国 関 整 水 第 3 1 9 号  
平成 20 年 11 月 26 日

八ツ場ダム建設事業について（回答）

平成 20 年 10 月 14 日付け特ダ第 104-23 号で照会のありました標記について、別添のとおり回答いたします。

## 地質断面図(ダム軸の横断図)

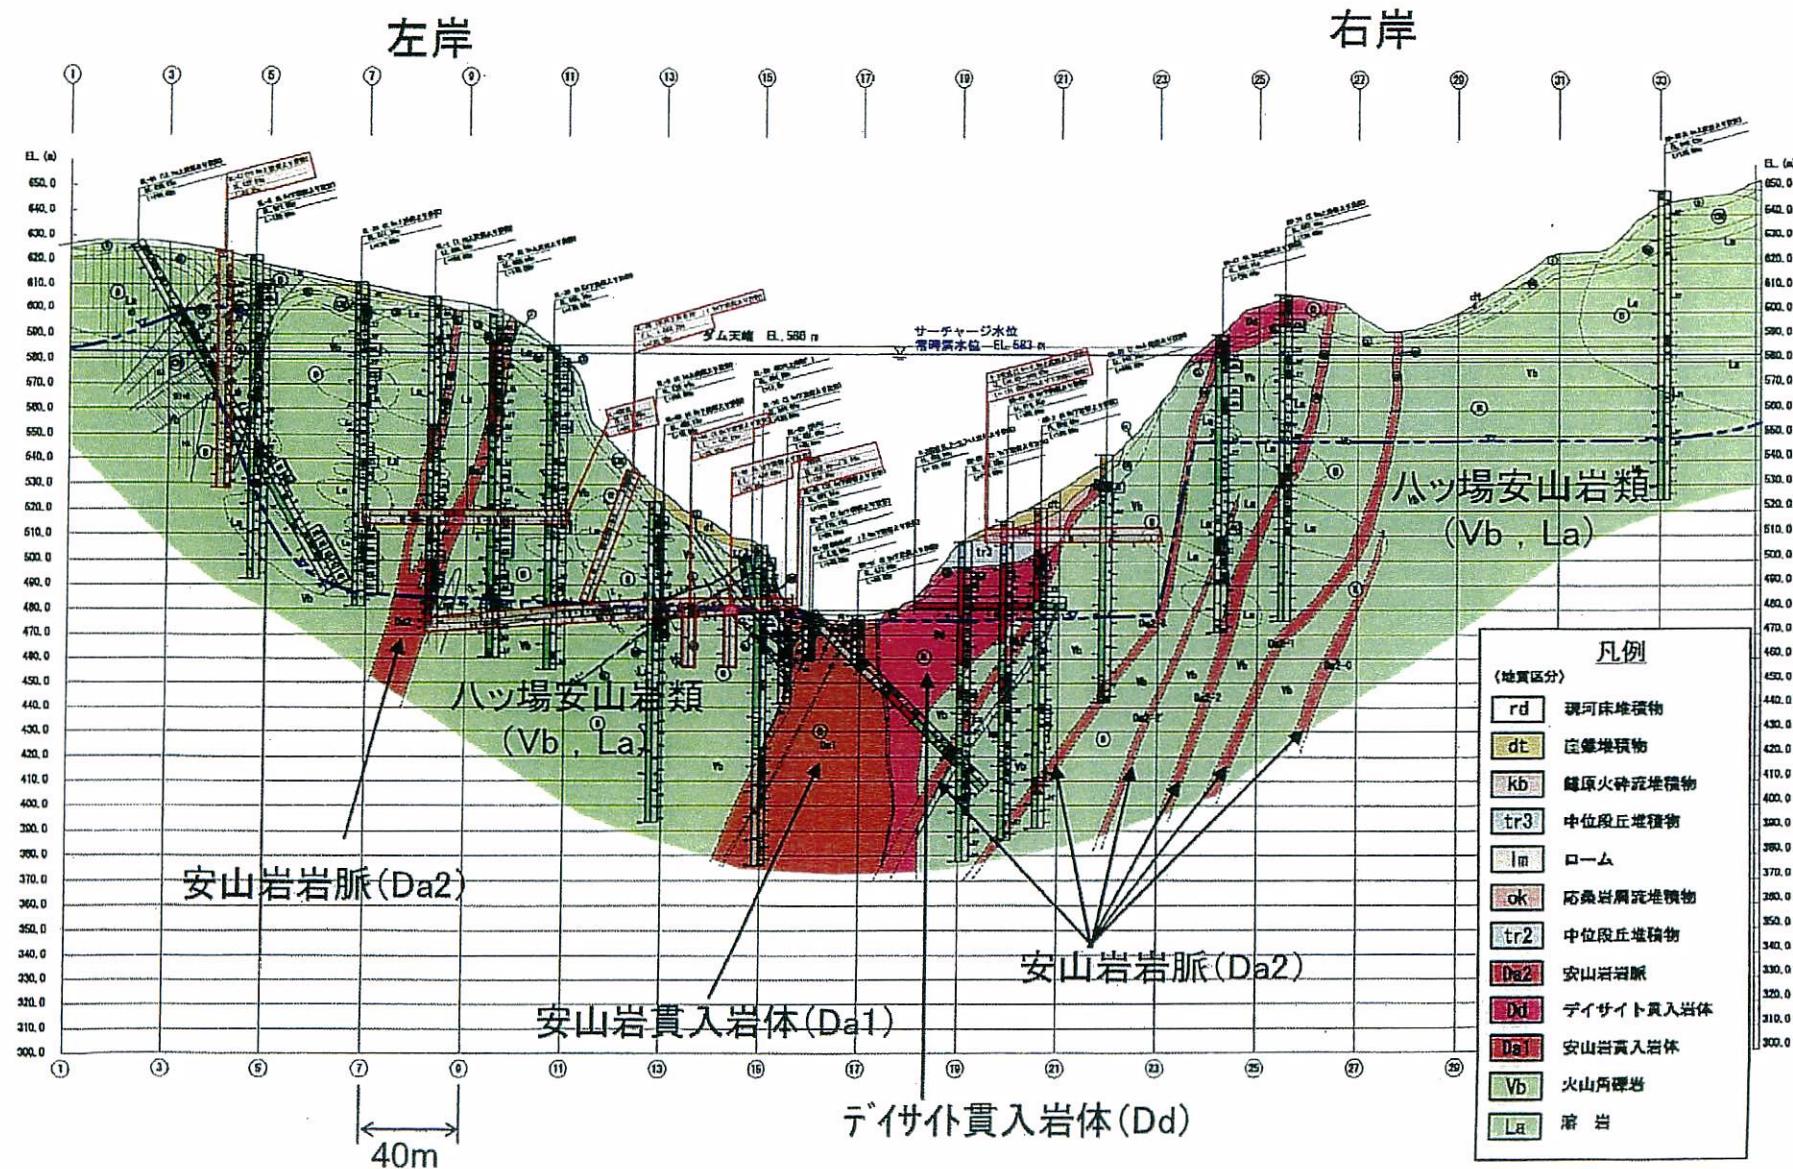
国土交通省は、ダムサイトの調査、検討内容について、今後も継続し実施される地質調査や設計作業による精度向上が図られ、ダムサイトの評価や図面に修正が加えられていくとしているが、これは、いまだにダム岩盤について不明点が残されており、ダム建設を進める過程で設計変更はありうることを暗示しており、現時点での評価が今後変わりうることを国土交通省自体も認めているものである。

前回回答文書（1ページ）で回答したとおり、継続して実施する地質調査や設計作業により地盤性状把握の精度向上を図り、ダムサイトの評価や図面を修正していくものである。

ダム事業における事前調査や計画立案の段階では、事業対象の全ての調査範囲をボーリング等により直接調査することができないことから、地質調査は、文献や地形図等の判読、一定の場所のボーリング調査等によって行っている。このため、例えば、岩盤掘削着手等のダム工事着手後においても、継続的に詳細な調査を実施し、地質に対する性状把握や評価の精度を高め、現地の状況にあわせた施工を行うことにより、ダム完成時までに堤体の安定を保つために必要かつ十分な構造物に構築していくものである。

なお、ハッ場ダムにおいては、前回回答文書以降、左岸の横坑調査及びボーリング調査、右岸の横坑調査等を実施（図1、2、3参照）しており、左岸の断層や右岸の熱水変質帯に関する新たな知見を得ているところであ

## 岩級区分図(ダム軸の横断図)

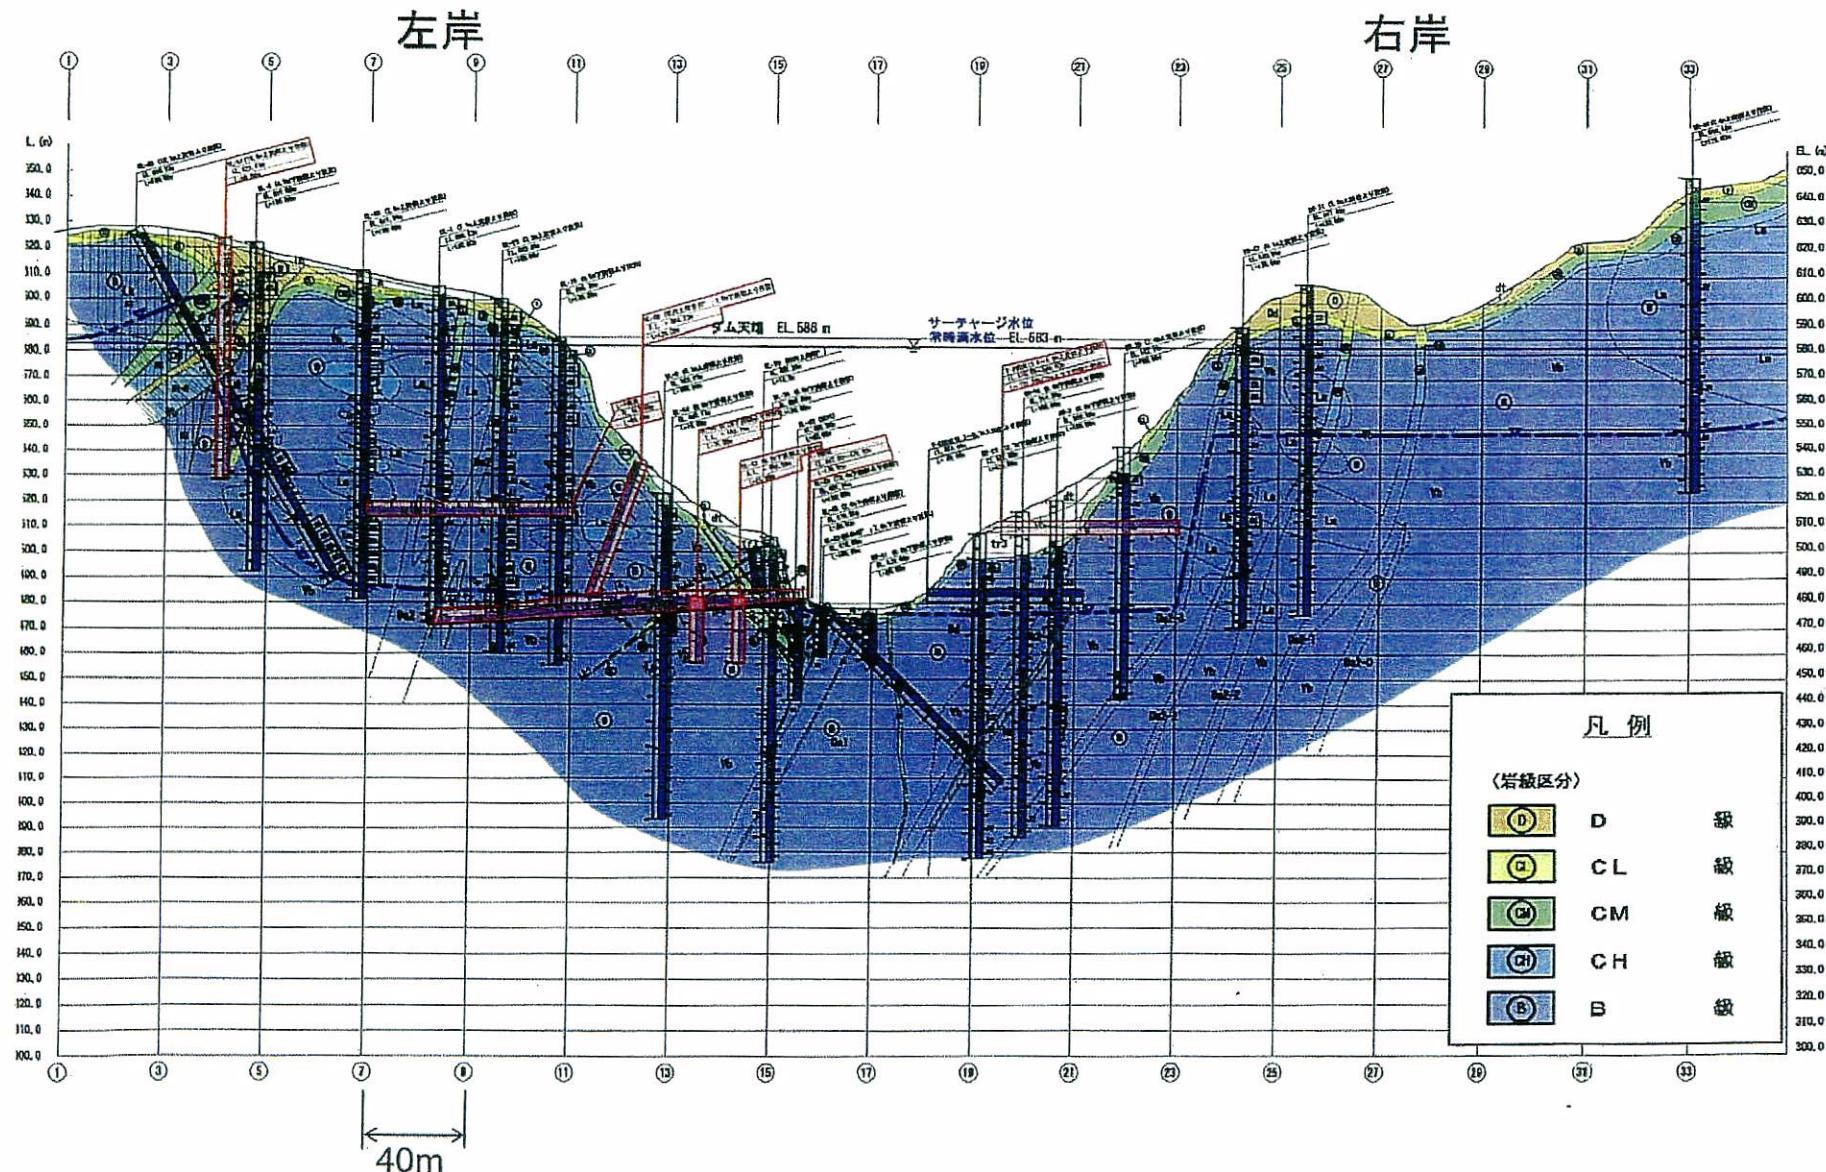
国土交通省は、擾乱帯と呼ばれていた左岸山裾部区間の岩盤強度について、横坑調査の結果から岩級区分をCL級からCM級に見直しているが、この見直しには以下のようないかがり、調査も不十分である。

① CM級とCL級での強度試験ではその結果に明瞭な差が現れるとは考えに

②横坑の観察ではCM級であったとしても、ボーリング調査ではCL級であることはあり得る。

③既往調査から見れば、断層(破碎)帯の要件を十分備えている。

④1本のボーリングデータだけで、擾乱帯のダムサイト直下への延長を否定している。

⑤擾乱帯の西側の断層線については何の解説もせず、ダムサイト岩盤は堅硬としている。

前回回答文書（5ページ）で回答したとおり、平成14年度の調査では、当該箇所をCL級岩盤と評価していたが、その後の平成17年度の横坑調査では、目視確認やハンマー打診等により、岩級区分上はCM級岩盤が主体であり、幅の狭い断層の境界部分のみがCL級岩盤であることを確認しており、さらに、前回回答文書以降、平成19年度に当該箇所の低角度割れ目及び断層確認のために新たに横坑調査やボーリング調査を追加実施しているが、それによると当該箇所は、上記のようにCM級岩盤が主体であることを再確認している（図2、4参照）。

また、平成19年度の追加調査により、当該箇所の断層（かつて擾乱帯と呼ばれていた箇所）については、ダムの基礎岩盤の中央部（下部）まで延びていないことを確認している。他方、その西側にある断層と当該断層が接する基礎岩盤面付近では、両断層が岩盤の強度を弱める可能性があり、コンクリート置換え等の補強対策を講じることとしている。このように、現在も鋭意継続して調査、解析、設計の精度向上を図っているところである。

## ルジオンマップ(ダム軸の横断図)

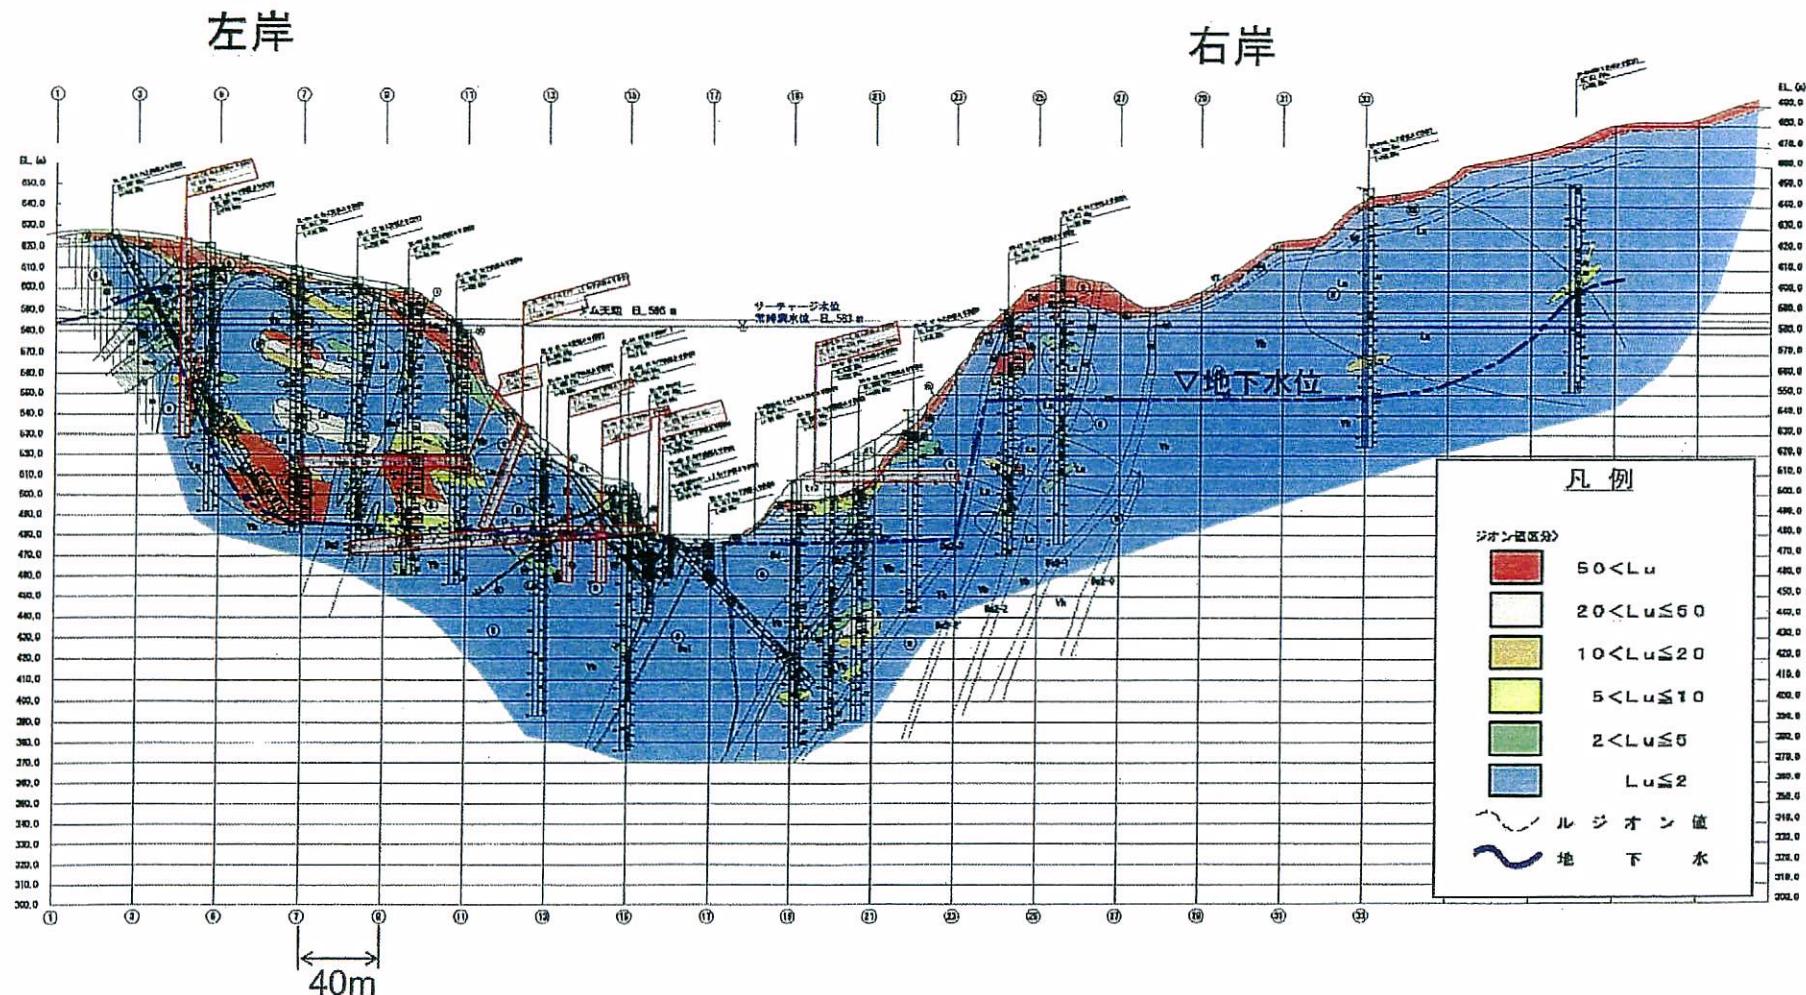
- (1) 国土交通省は、ダム高が最も高くなる（水深が最大となる）河床付近の基礎地盤ではルジオン値は小さく、難透水層であるとしているが、右岸の河床標高以深でも40を越えるルジオン値が分布しているなど、ルジオン値が高い傾向が認められる。左岸についても河床標高以深で高い値のルジオン値（10を超える）が分布しており、「河床付近の基礎地盤ではルジオン値は小さい。すなわち難透水層である。」と断定するのは誤りである。
- (2) 左岸山側には地山から河床標高に達するボーリング調査データはほとんど存在していないが、ルジオンマップで示されている河床部付近の高透水帯については、より山側で所定深度までのボーリング掘削により確認する必要がある。水平割れ目が発達していることから、割れ目はさらに山側に延びている可能性が高く、したがって、高ルジオン値の分布もさらに広がる可能性がある。この点において、ダム軸付近に示されているルジオンマップの高透水帯の分布の判定には誤りがある。
- (3) 河床標高以深はルジオン値が小さいという主張にはもうひとつ誤りがある。ルジオン試験においては、調査する岩盤の性質から、限界圧あり型、限界圧なし型、昇圧しない型等に分類されるが、限界圧あり型や昇圧しない型は、本来ダム基礎岩盤中にあってはいけないものである。

しかし、国土交通省が作成したルジオンマップをみると、河床標高以深にこの限界圧あり型を示す箇所がかなりの地点で見られ、限界圧を示す部分では、ダム完成後の満水時には、亀裂破壊が起きることを物語っている。

- (1) ハッ場ダムのダムサイトの基礎岩盤の透水性は、ダム軸近傍の横断図によるルジオンマップ（図3参照）等に基づき評価しているが、深部に向かってルジオン値が低下する傾向にあり、河床付近の基礎岩盤では、ルジオ

ン値が低いことを確認している。特に河床部の貫入岩体分布域はルジオン値が低く、貫入面の一部にルジオン値の高い箇所が存在しているが、連続性に乏しいものであり、全体的な評価としては、河床付近は難透水性であると判断できるものである。

河床付近の透水性の評価はルジオンマップ等に基づいているが、ルジオンマップでは、河床付近のルジオン値がほとんどの箇所で2ルジオン以下であることから、難透水性と判断したものである。

## 変質区分水平断面図(標高480m断面の平面図)

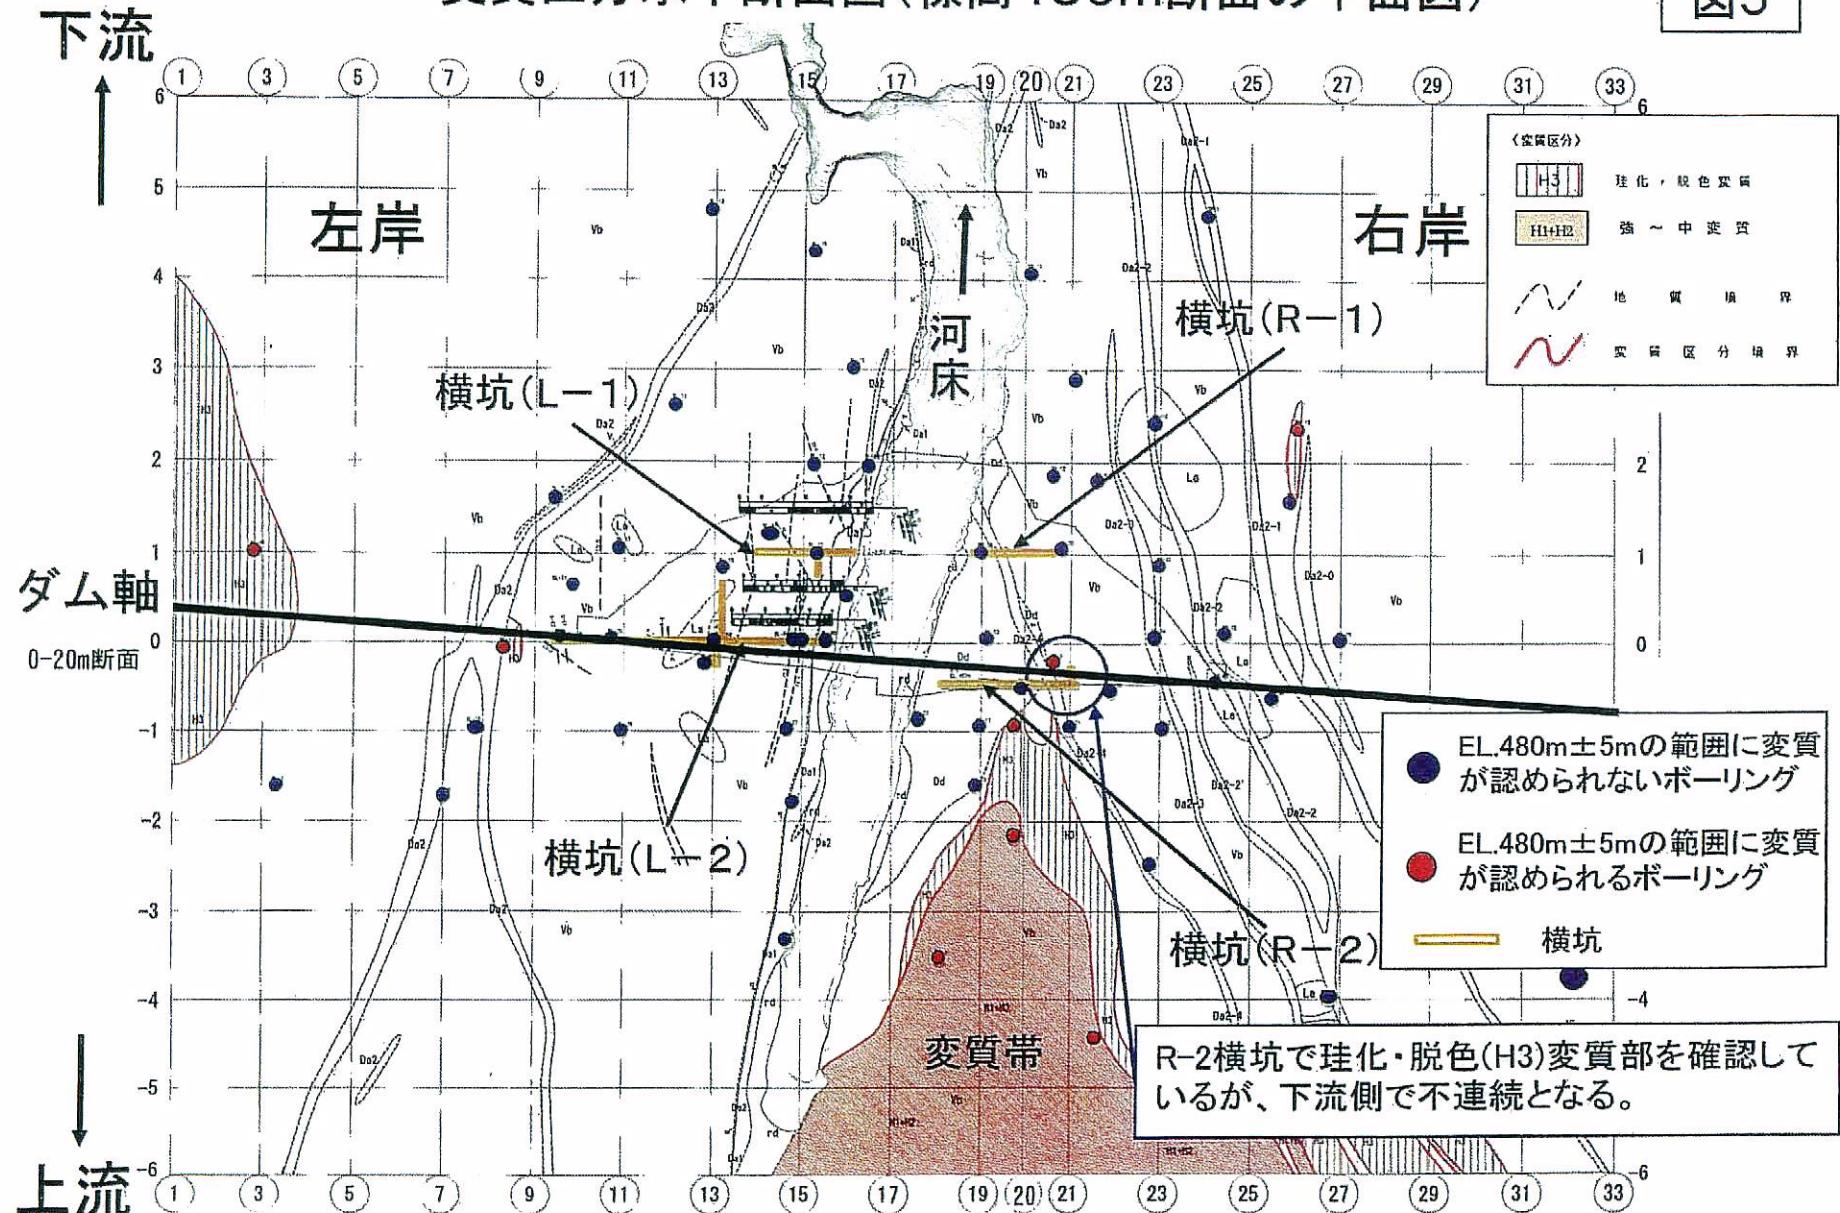
国土交通省は、右岸上流部の热水変質帯は下流のダムサイト中心部には延びていないと説明しているが、打越造成、JRトンネル、道路建設による調査に伴い、新たな热水変質部が広く分布することが明らかになっている。このように、ダムサイト両岸に分布する热水変質帯の分布を見ると、ダムサイトに热水変質帯が延びてきていると見るべきである。

一般に、水・岩石比が大きい(水の量が多い、すなわち水循環が起きている)ところでは、変質の進行が早くなると言われており、ダムに湛水すれば、水圧により岩盤中の亀裂の地下水は移動し、変質化作用が加速されることになる。すなわち、現時点で未変質とみえている個所においても、やがて変質帯に変化・拡大する可能性があるが、国土交通省は、このような変質帯が拡大することについては触れていない。

坂巻氏は、打越造成等ダムサイト両岸に分布する热水変質帯の分布から、ダムサイトに热水変質帯が延びていると見るべきであるとしているが、前回回答文書（5、6ページ）で回答したとおり、平成17年度のダム軸の横坑調査により、热水変質帯の分布はダムサイト近傍ではほとんど認められず、ダム軸付近の基礎岩盤は、良好な岩盤で十分な強度を有していると判断している。また、前回回答文書以降、平成19年度の調査で、平成17年度の横坑調査箇所より約30m高い標高で新たな横坑調査を実施している（図1から3参照）が、下方から上方へ連続する热水変質も無いことが確認されている（図5から7参照）。このようにダムサイトでは热水変質の影響はなく、基礎岩盤の安全性は確保されていると判断している。

また、坂巻氏は、水・岩石比が大きいところは、热水変質帯の変質の進行が早くなり、ダム完成後の湛水による水圧により、地下水が移動して変質作用が加速し、拡大すると主張しているが、基礎岩盤面付近に热水変質を受けているゾーンは確認されていない（図5、6参照）。さらに、ダムの基礎岩盤は、グラウチングにより遮水性が向上することから、地下水の移動は抑制され、未変質の箇所が変質帯に変化し、拡大することは考え難い。

## 変質区分断面図(ダム軸の横断図)

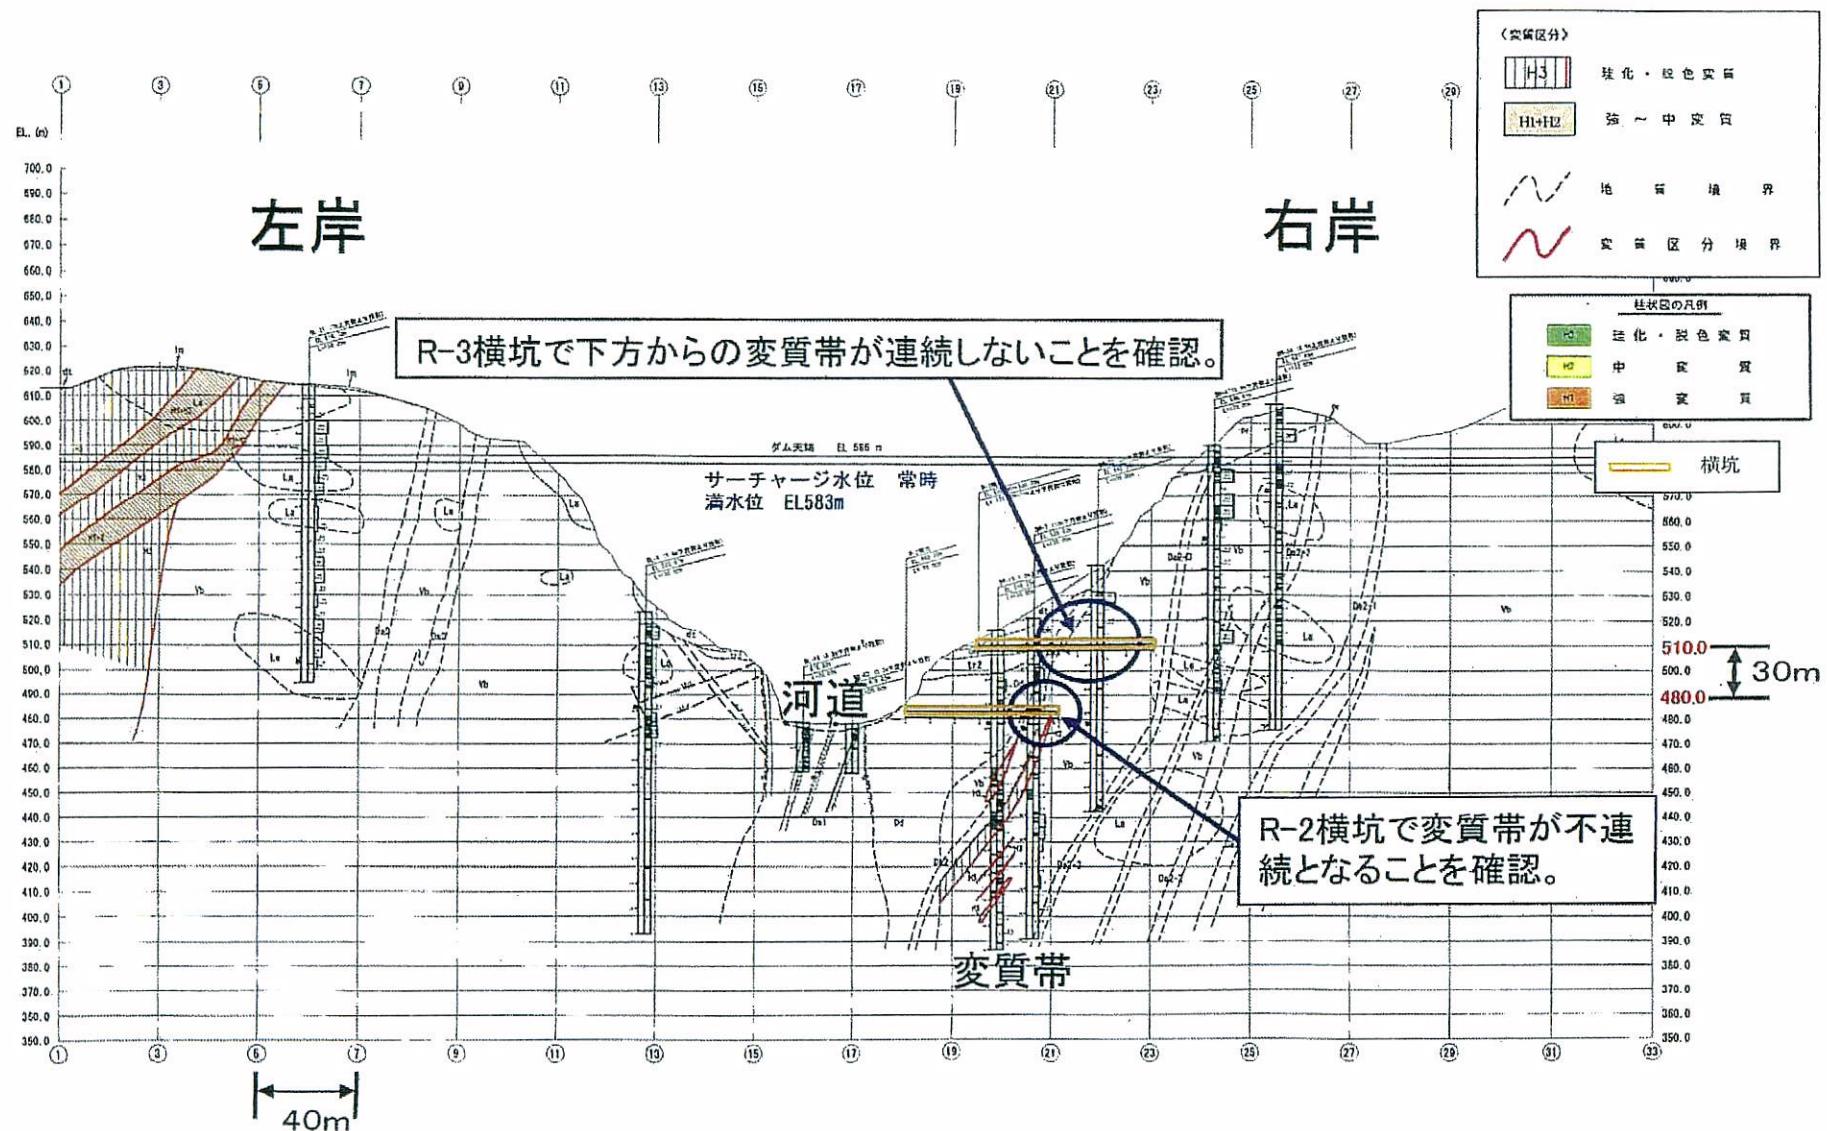
また、右岸横坑の枝坑での変質帯は坑内7m地点で収束するとしているが、これは、枝坑と変質帯の交差部を見ているだけであり、また、枝坑6m付近では変質帯が途切れており、ここで、新たな亀裂に乗り換えたと見られるところから、変質帯はさらに上方に延長しているとも判断できる。
